**WYJAŚNIENIA NR 1 TREŚCI SPECYFIKACJI ISTOTNYCH
WARUNKÓW ZAMÓWIENIA
ORAZ
ZMIANA NR 1 TREŚCI SPECYFIKACJI ISTOTNYCH
WARUNKÓW ZAMÓWIENIA**

Dotyczy: postępowania o udzielenie zamówienia publicznego w trybie przetargu nieograniczonego pod nazwą **Rozbudowa Zamojskiego Domu Kultury przy ul. Partyzantów 13 - I etap.**

2. Rysunek techniczny:

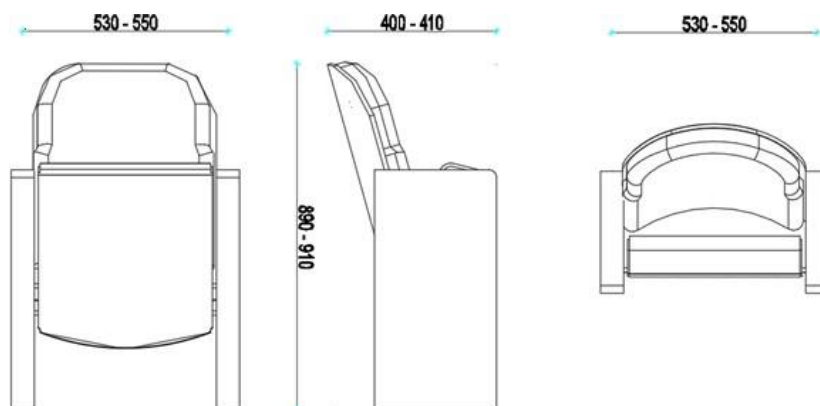
Prosimy o doprecyzowanie zapisów specyfikacji w zakresie foteli stanowiących wyposażenie sali widowiskowej. Dokumentacja projektowa zawiera szcztkowy opis, co uniemożliwia rzetelne wycenienie tego zakresu, a tym samym wpływa negatywnie na finalną wartość oferty.

Mając na uwadze konieczność zachowania przepisów przeciwpożarowych w rzędach i komfort osób siedzących, prosimy o potwierdzenie, że fotel powinien po złożeniu mieć głębokość 24 cm, a po rozłożeniu 64 cm. Dzięki temu przejścia będą szerokie, a kąt między

Fotel po złożeniu może mieć głębokość 24 em „tylko w sytuacji gdy mechanizm składania siedziska i oparcia będzie ze sobą zintegrowany. Oznacza to, że obniżenie siedziska spowoduje wypchniecie oparcia do góry i jego odchylenie. Z kolei złożenie fotela polega na jednoczesnym ruchu oparcia i siedziska ku dołowi, przez co fotel składa się w kształt kostki. W celu wyciszenia składania fotel musi być wyposażony w dodatkowy mechanizm spowalniający grawitacyjne zamykanie siedziska. Prosimy o potwierdzenie, że Zamawiający oczekuje takiego rozwiązania.

W nawiązaniu do zapisów dokumentacji projektowej prosimy o potwierdzenie, że fotele powinny mieć na oparciu sklejkę, o grubości 12 mm. Sklejka ta powinna być zamontowana w sposób niewidoczny — brak widocznych śrub, zaślepek, itp.

Mając na uwadze zapewnienie oferowanym rozwiązaniom jak najlepszych parametrów technicznych i jakościowych prosimy o potwierdzenie, że pianki siedziska i oparcia powinny zostać wykonane w technologii wtrysku do formy oraz powinny być przebadane pod kątem wytrzymałości na 200 000 cykli wg normy PN — EN ISO 3385:2014 i posiadać właściwości wg PN - EN ISO 5999:2013 w klasie V (warunki użytkowania — bardzo ciężkie), na co wykonawca przedstawi sprawozdanie z badań. Dodatkowo fotel powinien być zakwalifikowany jako produkt odporny na intensywne użytkowanie (poziom 4) wg normy PN=EN 12727.

Prosimy o potwierdzenie, że w celu zapewnienia wysokiej estetyki, nogi fotela powinny być w kształcie prostopadłościanu, o konstrukcji sklejkowej, wyłożonej uniepalnioną gąbką, w całości tapicerowane, z wyjątkiem metalowej stopy, przy użyciu której fotel mocowany jest do podłoża. Górna część nogi fotela, z mocowaną w sposób niewidoczny, nakładką wykonaną z drewna litego, o grubości 18 mm stanowi podłokietnik.

Prosimy o informacje czy Zamawiający wymaga zastosowania tapicerki wykonanej w 100% z uniepalnionego poliestru, o fakturze welurowej, gramaturze 165 g/m² i odporności na ścieranie 100 000 cykli w skali Martindale.

Prosimy o potwierdzenie, że Zamawiający wymaga aby fotele posiadały następujące certyfikaty, z których będzie bezpośrednio wynikać, że dotyczą one oferowanego rozwiązania:

OPIS FOTEŁA WIDOWISKOWEGO – 387 szt.

Konstrukcja nośna: Boki fotela w postaci dwóch graniastosłupów o przekroju niskiego prostokąta, wykonane z litej sklejki liściastej gr. min 60 mm. Ze względu na wytrzymałość nie akceptuje się konstrukcji wykonanej z MDF oraz innych płyt meblowych lub konstrukcji stalowej obudowanej drewnem lub płytą meblową. Montaż foteli tzw. dostawny – na wspólnej nodze. Montaż trwały do podłoża za pomocą dwóch kotew dla jednej stopy fotela umiejscowionej wewnątrz konstrukcji drewnianej nogi. Sklejka wybarwiona na kolor wg wzornika producenta.

Oparcie: Tylna maskownica oparcia wykonana z giętej sklejki wielowarstwowej bukowej o grubości min. 15 mm. Gięcie sklejki w kształt kubałkowy z promieniem gięcia w przedziale R380 – 400 mm. Oparcie obłożone wysokiej jakości profilowaną 3D (o zmiennej grubości) pianką poliuretanową grubości min 40 mm i tapicerowane tkaniną. Górna krawędź oparcia (narożniki) zaokrąglona równomiernie do promienia w przedziale R100 – 120 mm. Sklejka osłonowa oparcia przystaje nad układ tapicerski min 10 mm.

Siedzisko: Siedzisko uchylne z samoczynnym systemem składania. Mechanizm składania siedziska grawitacyjny, nie wymagającym serwisowania, na łożyskach poliamidowych. Wymaga się aby siedzisko było wyposażone w systemowy spowalnicz/hamulec tzw. „miękki domyk” w postaci amortyzatora gazowego z tłumikiem. System ukrytego wewnątrz nogi fotela, mający na celu wyhamowanie siedziska w ostatniej fazie jego samoczynnego. Ze względu na awaryjność i konieczność konserwacji nie akceptuje się systemów składania siedziska tzw. sprężynowych. Konstrukcja siedziska wykonana ze sklejki bukowej wielowarstwowej o gr. min. 10 mm, obłożone pianką wylewaną na zimno do formy typu NWT. Grubość pianki zmienna o kształcie klinowym w przedziale 50-70 mm. Dodatkowo pianka siedziska profilowana w części podkolanowej, gwarantująca odpowiedni komfort użytkowania. Od spodu siedziska umiejscowiona sklejka osłonowa o gr. min 10 mm przymocowana do sklejki konstrukcyjnej za pomocą czterech śrub. Ze względu na trwałość mocowania sklejki osłonowej z konstrukcją siedziska oraz ze względu na trwałość pianki siedziska nie akceptuje się konstrukcji siedziska opartej na stelażu metalowym zatopionym w piance.

Podłokietniki: Podłokietniki stanowią integralną część konstrukcji nogi fotela. Przednie narożniki zaokrąglone – R20-30 mm.

1. Wymiary fotela:

- szerokość osiowa fotela 530-550 mm,
- wysokość całkowita w przedziale 890 - 910 mm
- głębokość całkowita złożonego fotela wraz z pulpitem w przedziale 430-450 mm
